Informe de Auditoría Técnica EIC-Lanamme-INF-0690-2024: Auditoría de la gestión de la calidad de los materiales y el proceso constructivo en el proyecto Mejoramiento del drenaje pluvial de las Rutas Nacionales No. 119 y 123 Licitación Pública 2021-LN-00002-0006000001

Seguridad vial: uso inadecuado de barreras

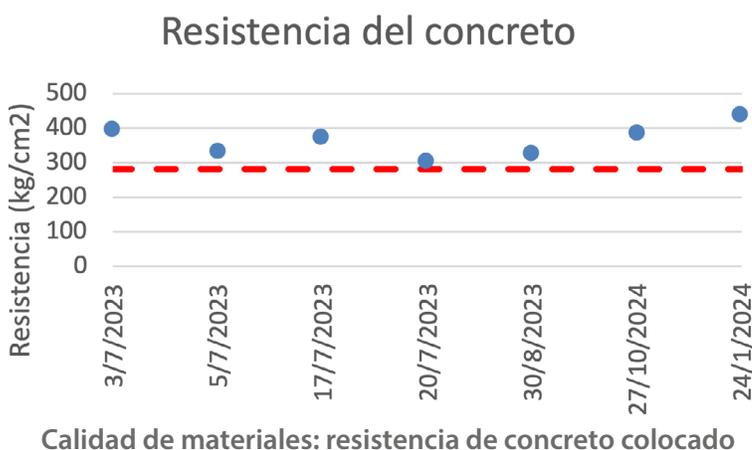
Se identificó que el Plan de Manejo de Tránsito (PMT) no cuenta con planos ni detalles para el uso de dispositivos de contención en los sitios requeridos por el proyecto. Además, se encontraron oportunidades de mejora en la colocación de barreras y selección de dispositivos de contención en los sitios que presentaron flujo vehicular y peatonal. La Administración implementó mejoras a la señalización del área de trabajo e incorporó algunos dispositivos complementarios.

- Solicitar planos con detalles de las configuraciones de dispositivos de seguridad en los sitios del proyecto requeridos.
- Solicitar aplicar de forma correcta el plan de manejo de tránsito aprobado, el uso correcto de los dispositivos de contención, señalización vertical y control de velocidad de operación. Se recomienda en futuras contrataciones incluir sanciones o mecanismo a aplicar ante posibles incumplimientos con el PMT dentro del cartel de licitación.
